Projet éolien des Marnières

COMPLÉMENTS AU DOSSIER DE DEMANDE D'AUTORISATION ENVIRONNEMENTALE

Août 2018

Le projet éolien des Marnières, composé de 3 éoliennes et d'un poste de livraison électrique implantés sur les territoires des communes de Marle et Marcy-sous-Marle, a fait l'objet d'une demande d'autorisation environnementale déposée le 22 février 2018.

PLAN D'ENSEMBLE DE L'INSTALLATION : VUE DE L'ÉOLIENNE 1

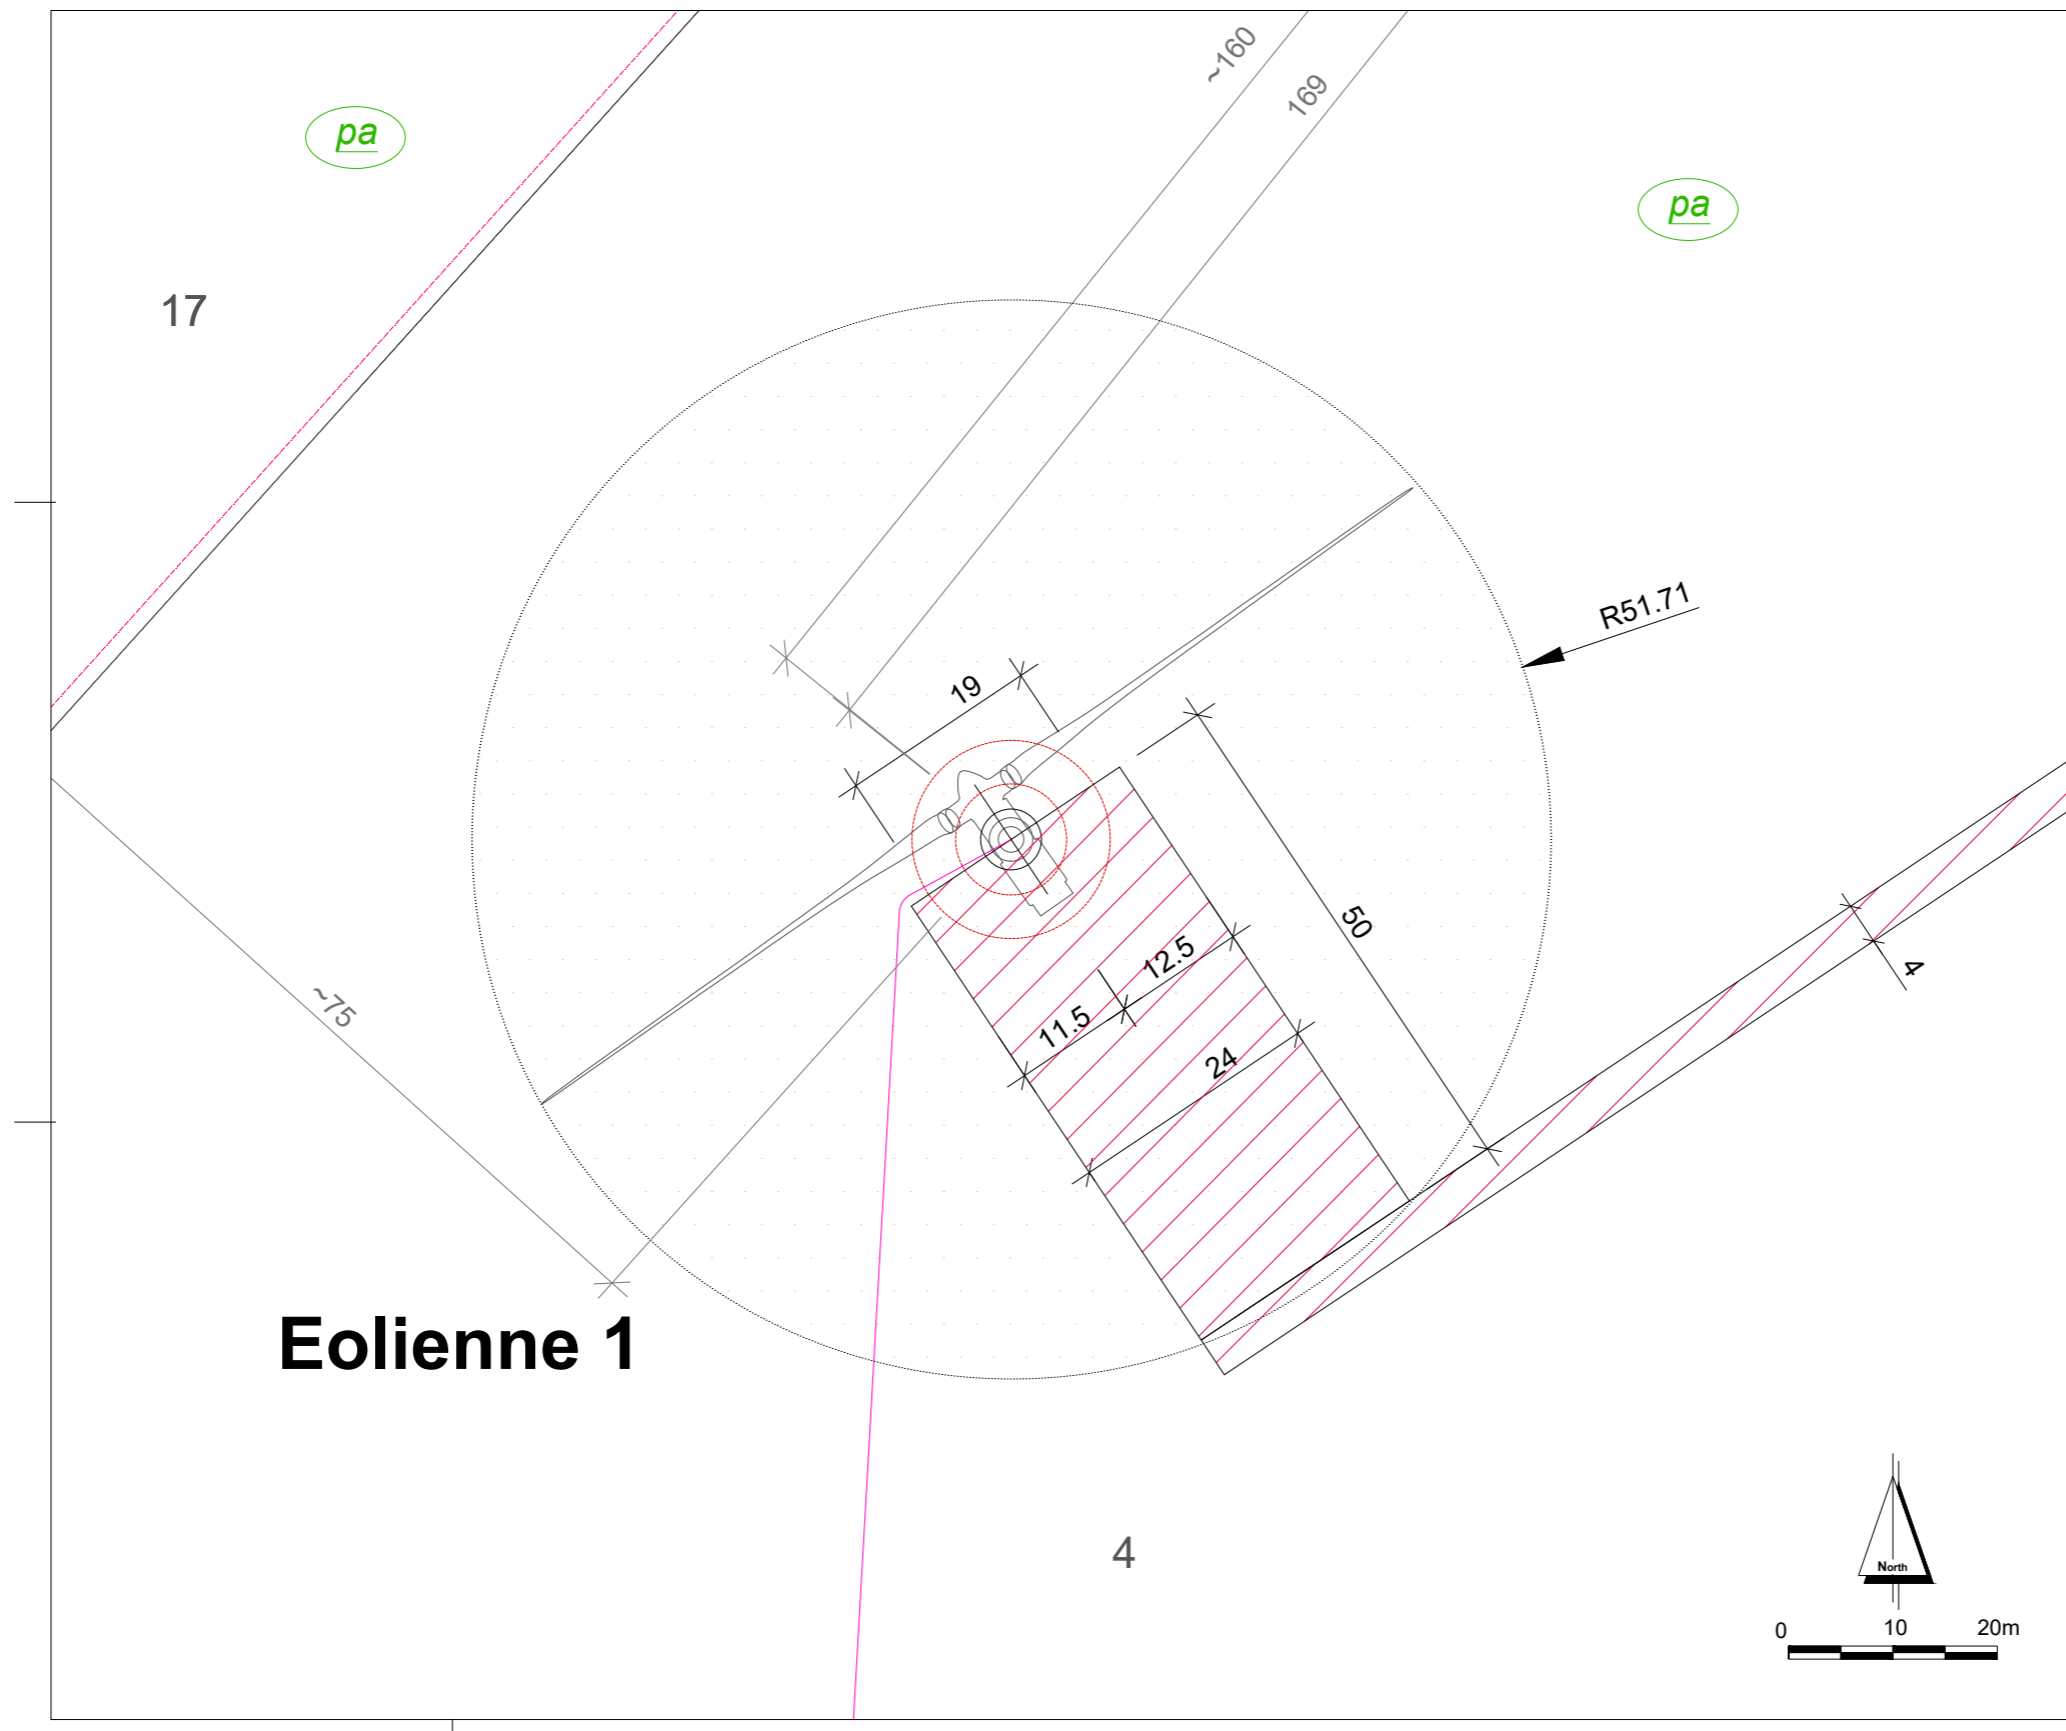
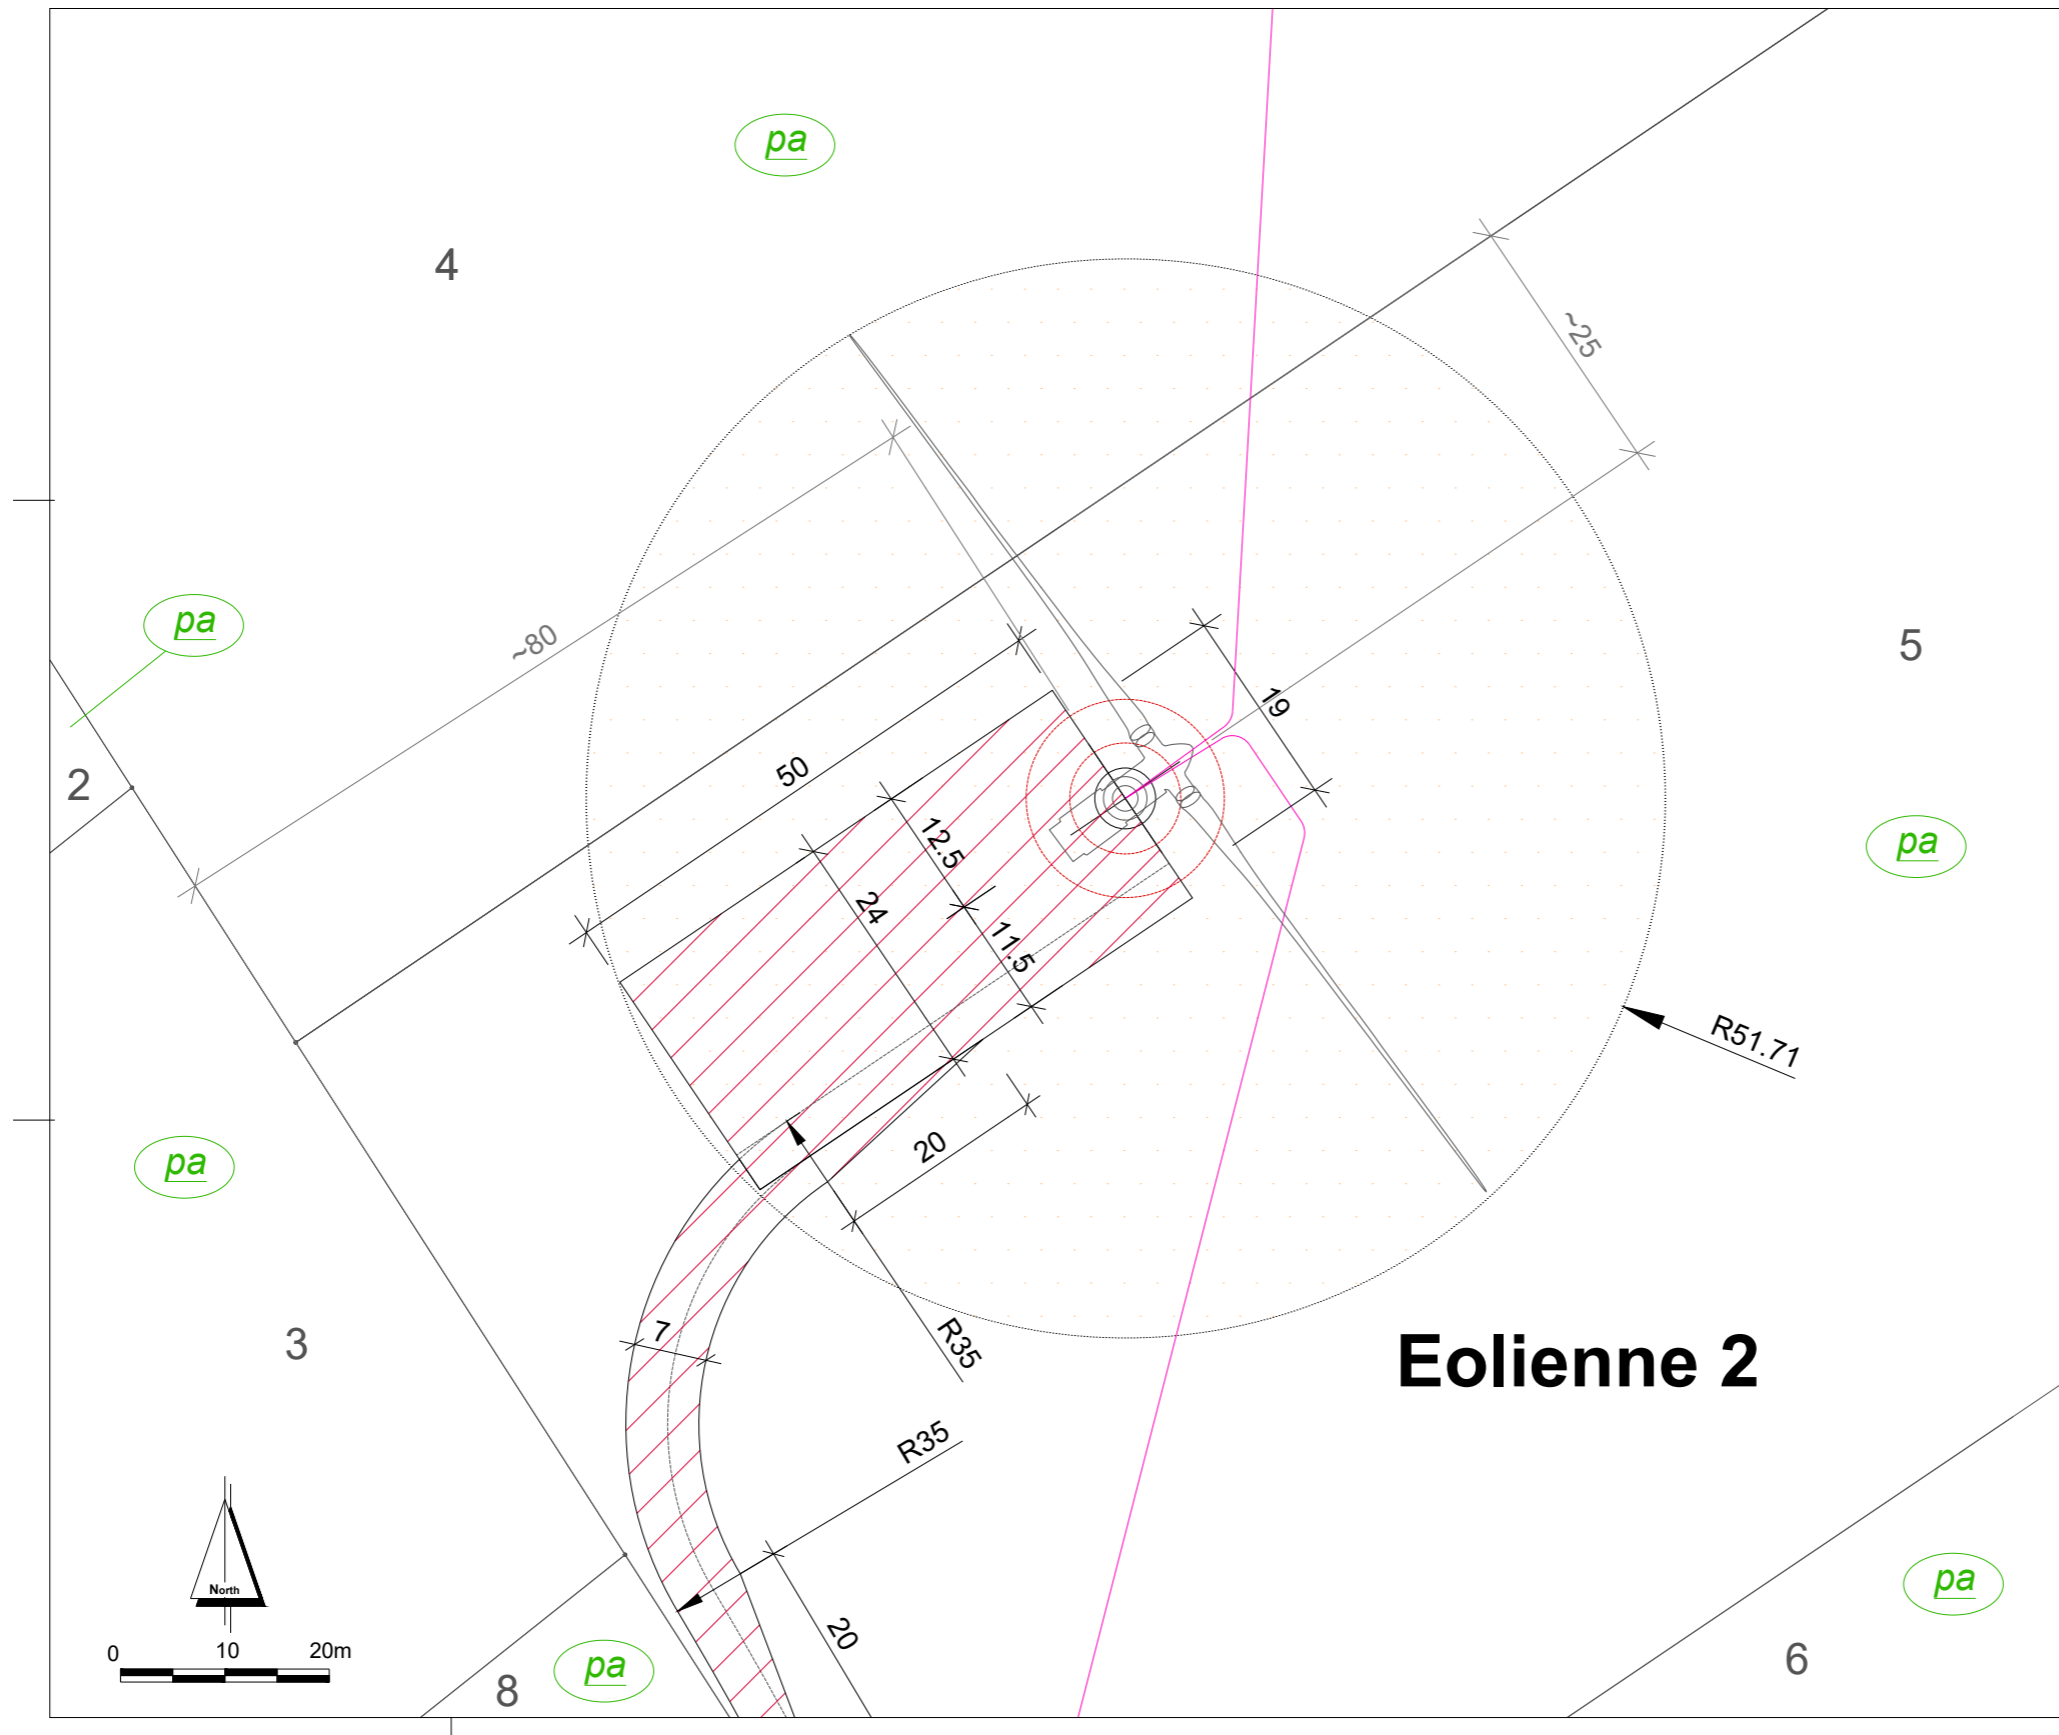
Selon le plan d'ensemble, le mât de l'éolienne n°1 sera implanté à une distance de 165 m du bord de la chaussée de la RD 946 et de 156 m de la limite de l'accotement.

En conséquence, je vous informe que j'émet un avis défavorable sur l'implantation de cette éolienne dont les zones d'effet relatives aux risques d'effondrement de l'éolienne, de projection de glace et de pale ou de fragments de pale impacteront la RD 946 sur un linéaire maximal de 944 ml.

Toutefois, dans la mesure où cette éolienne se situe en effet à 156 mètres de la limite cadastrale du domaine départemental et afin d'anticiper d'éventuelles modifications du tracé de la route départementale dans l'emprise du domaine du Département, l'éolienne n°1 du projet des Marnières est déplacée de 4 mètres. Les coordonnées des éoliennes du projet sont reprises dans le tableau suivant en intégrant la nouvelle position de l'éolienne n°1 :

Ce changement ne génère aucun impact supplémentaire, l'éolienne restant dans la même parcelle de grande culture et ne s'implantant pas dans un nouveau milieu naturel. Par ailleurs, d'un point de vue paysager, un décalage de 4 mètres n'est pas perceptible. Enfin, l'altitude du terrain au pied de l'éolienne demeure inchangée à 103 m NGF. Les plans d'ensemble du projet ont été actualisés et figurent annexés au présent dossier. Ils sont également joints au dossier au format A0 ou A1 selon l'échelle.
